改 善 箇 所 説 明 図

クラッチハウジング外観

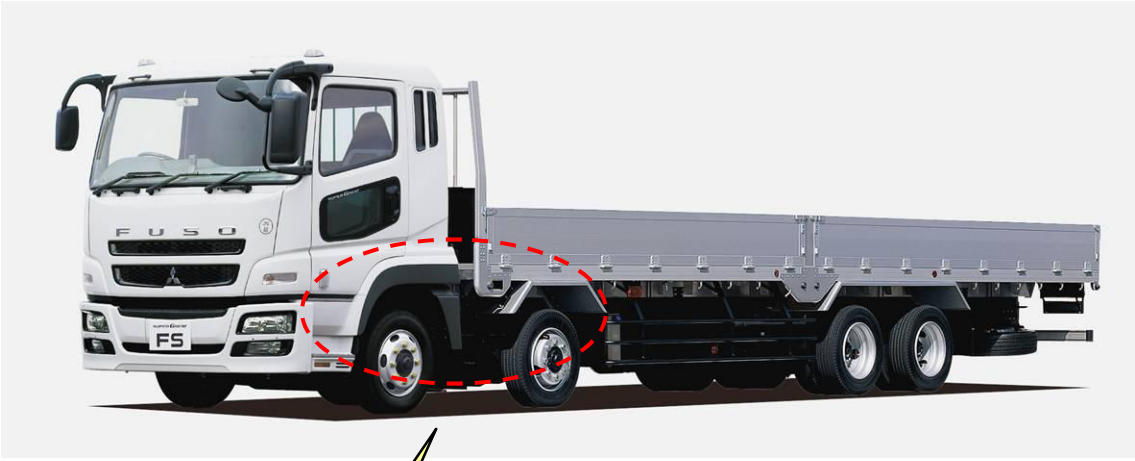
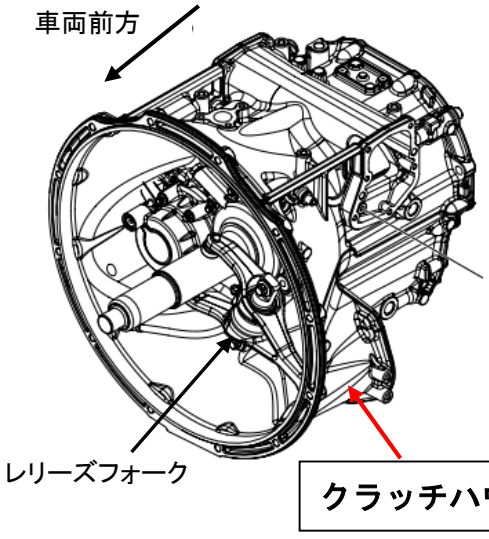
機械式自動変速トランスミッションのクラッチハウジングにおいて、製造不良により、レリーズフォーク取付け部の強度が不足しているものがある。そのため、変速の繰り返しにより当該部に亀裂が発生し、操作不良により変速ができなくなり、警告灯が点灯するほか、亀裂部からトランスミッションオイルが漏れ、最悪の場合、ギヤがニュートラルとなり走行不能となるおそれがある。

全車両、クラッチハウジングのシリアル番号を確認し、製造不良のロットに該当するものは、良品のクラッチハウジングと交換する。
